**INFORME DE
AUDITORÍA TÉCNICA EXTRENA
LM-PI-PV-AT-19-05
MEJORAMIENTO DE LA RUTA NACIONAL N°36,
SECCIÓN: BRIBRÍ-SIXAOLA
LPCO-015-00**

PROYECTO MEJORAMIENTO DE LA RUTA NACIONAL N°36, SECCION: BRIBRÍ – SIXAOLA, LPCO - 015-00

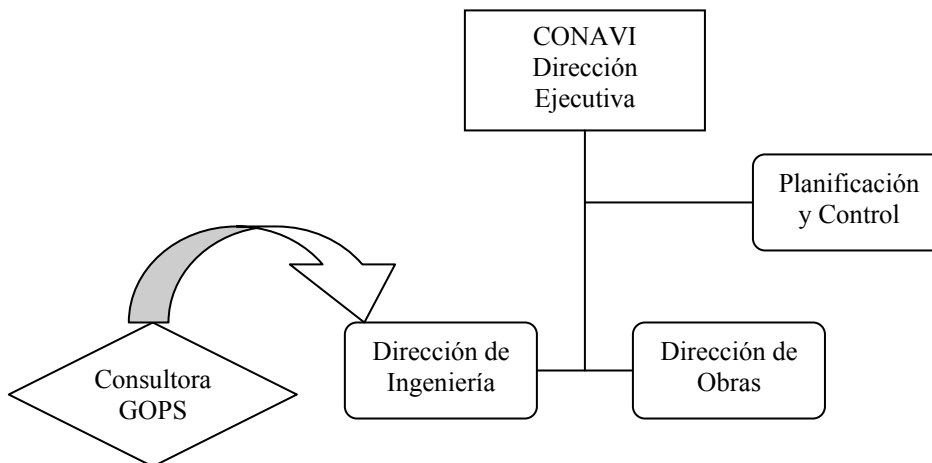
- 174 m de alcantarillas de 90 cm de diámetro, sin que aparezca el diseño y un soporte técnico de los cambios propuestos.
